Client/Customer				
MINIBUS GIRARDIN				
Affaire/Project A-02881		Conception/Design 10690	Titre du dossier/Folder title CIRCUIT "65"	
Titre du dessin/Drawing title ASSEMBLY Primary Side				
Echelle/Scale 1:1	Unite/Unit Inch	Format/Size 11x17	No. Dessin/Drawing No. 10691-C1-01-02	Page/Sheet 1 / 1

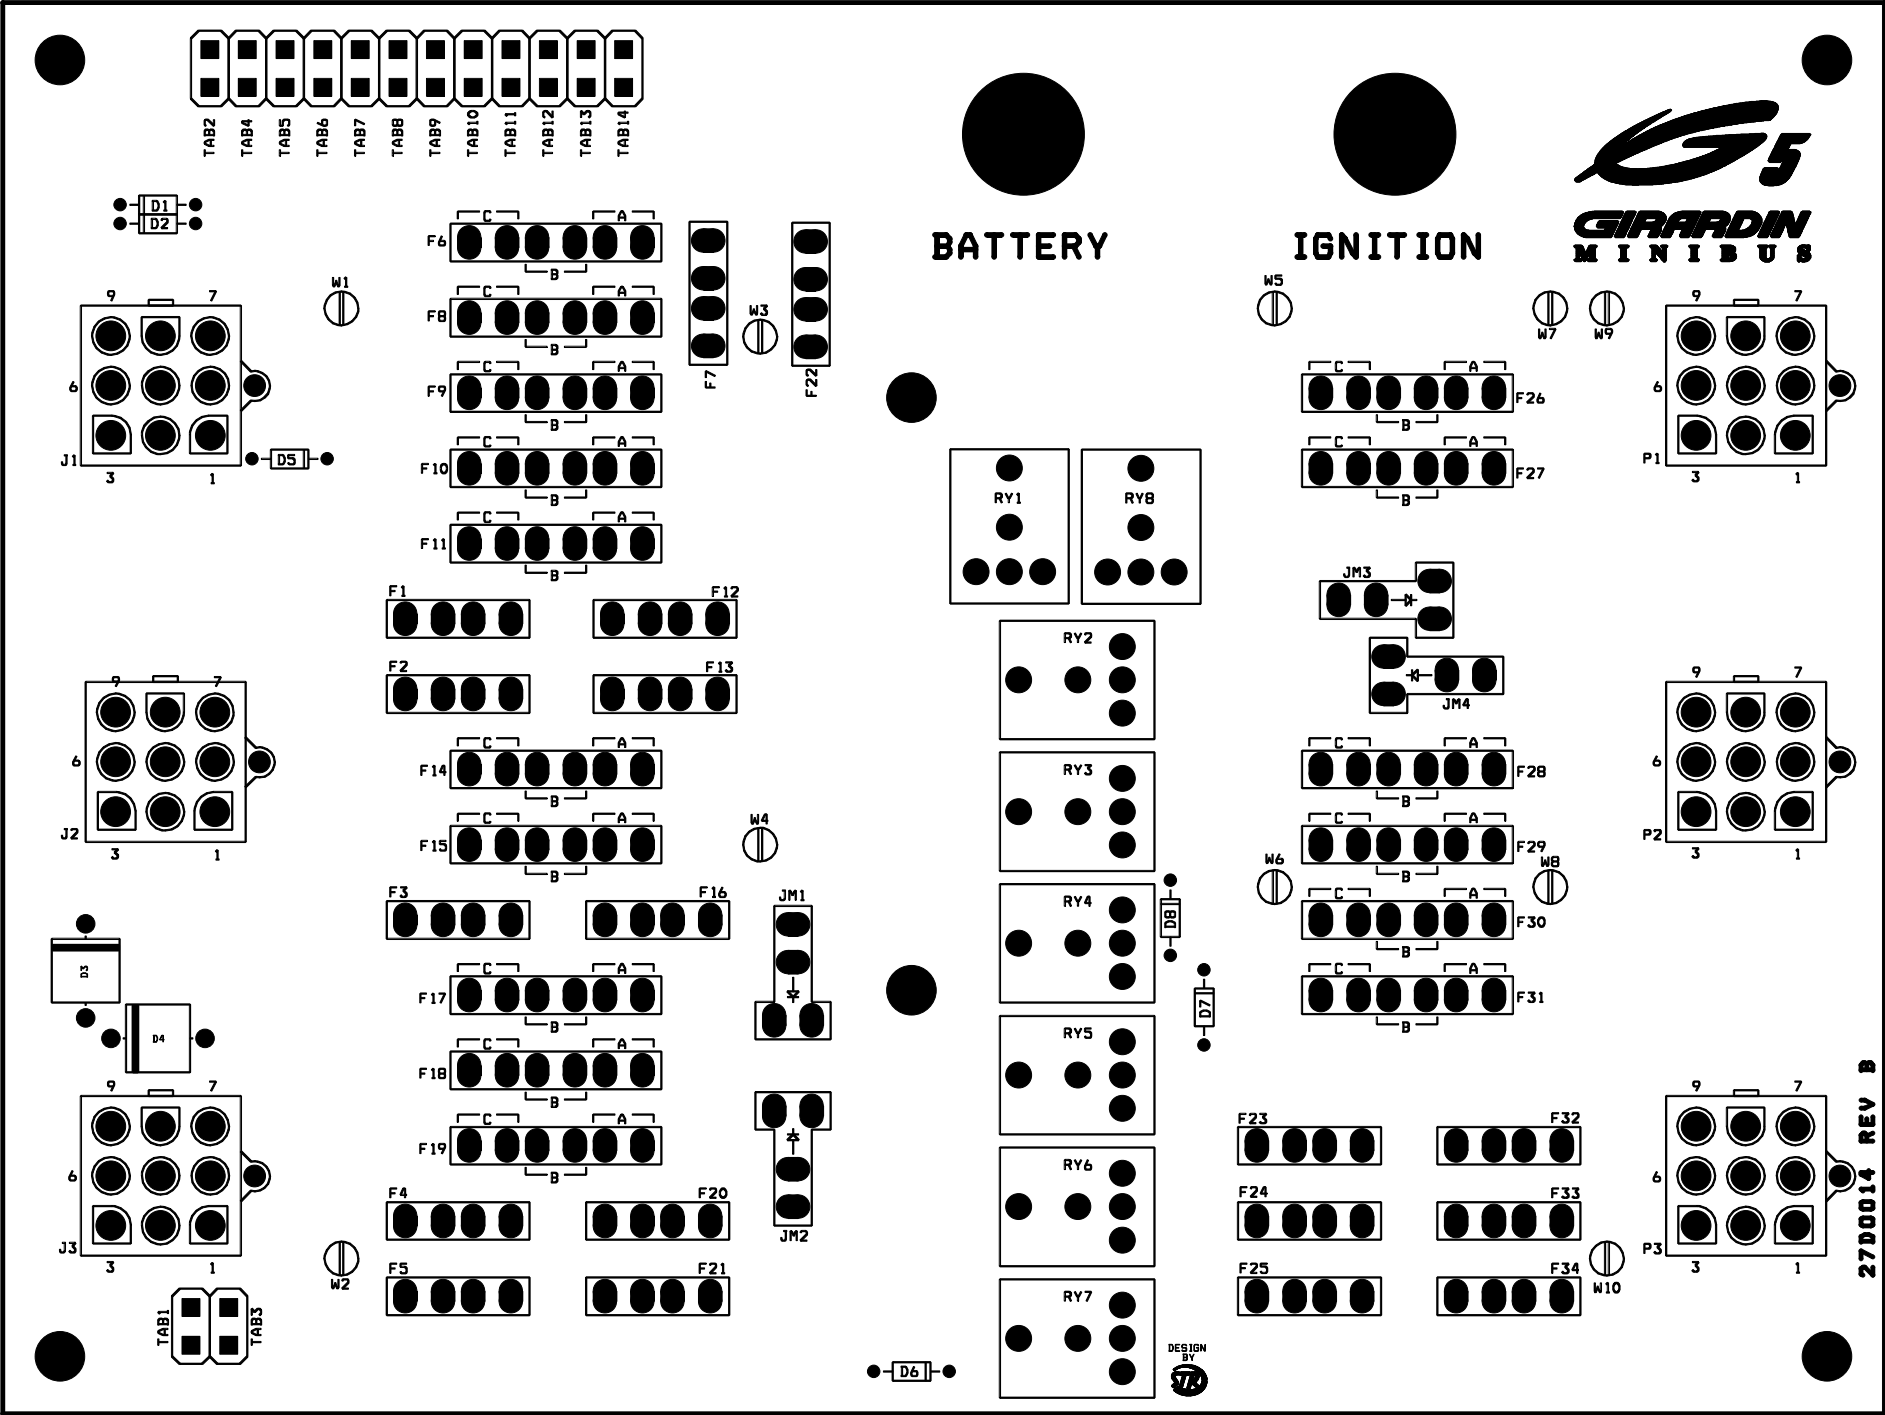
Rev./ Rev.	Date (aaaa-mm-jj)	Commentaires/ Comments	Par/ By	Appr.
00	2005-11-25	INITIAL RELEASE	ML	PT
01	2006-01-16	- Modification de plusieurs grosseur de traces. - Pads des trous pour fil #10 plus large. - R1 Delete.	ML	Girardin
B	2006-06-06	- Changement de FOOTPRINT pour D3 & D4. - Grossir certaines traces du circuit de puissance pour supporter 10A.	ML	Girardin
